Technický průkaz**"Prověření zvýšení traťové rychlosti v úseku Ejpovice (mimo) - Plzeň (mimo)"****Seznam porad**

Záznam z průběžné porada a projednání připomínek

v rámci zpracování technického průkazu „Prověření zvýšení traťové rychlosti v úseku Ejpovice (mimo) - Plzeň (mimo)“

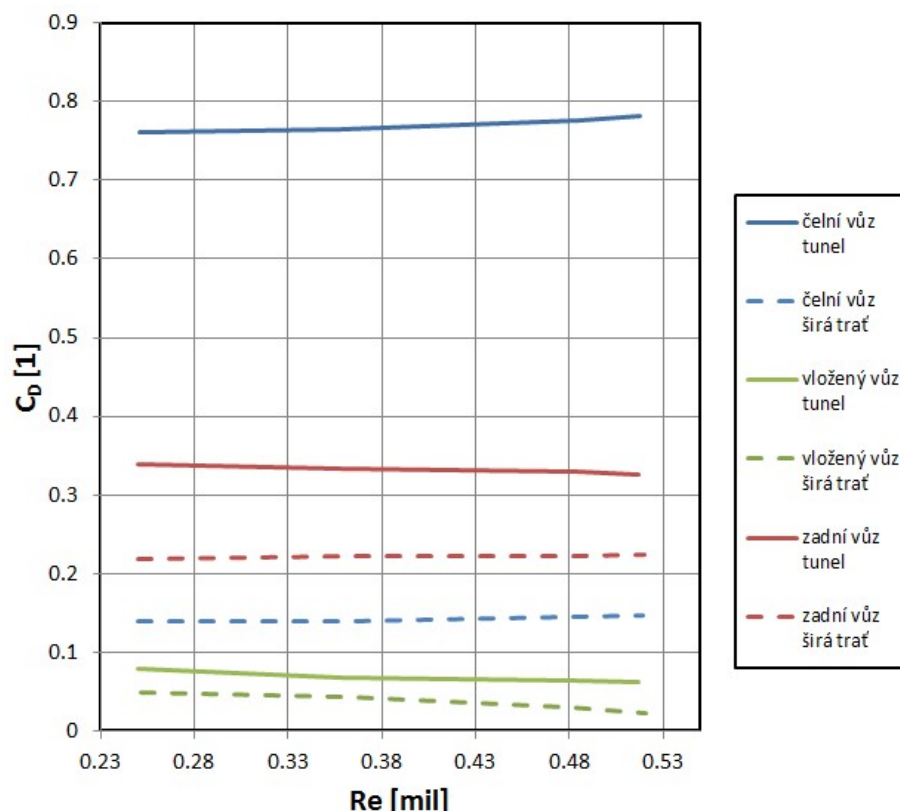
Na jednání byla probrána i problematika TV. Bylo konstatováno, že instalovaná sestava TV v tunelu musela být před uvedením do provozu doplněna o přídatné lana pro splnění potřebných parametrů pro rychlost 160 km/h.

- Z důvodu stávající instalace konzol v tunelu ve stále stejném rozpětí (cca 48m), a tedy možnosti vzniku rozkmitání TV, se navrhuje odstranit tuto pravidelnost buď vložením odtahů do cca každého čtvrtého rozpětí, nebo posun (přinstalace) každého 4 závěsu o 5m.

- Přenastavení napínacího zařízení Tenzorex na větší tah cca. 12kN (bude-li to toto zařízení umožňovat).
- Výškové vyladění mechanických dělení pro plynulejší náběh trolejí, a to např. vložením rozpěrných tyčí. Další, ovšem výrazně nákladnější možností, je zvětšit mechanické dělení (výměnné pole) o jedno rozpětí.
- Případné instalace experimentálních zařízení, jako tlumiče kmitů do závěsů TV.

Po instalaci navržených úprav, bude třeba počítat minimálně s dvojitým časově odděleným projetím měřícího vozu, s tím že po prvním projetí by proběhlo odstranění naměřených nedostatků.
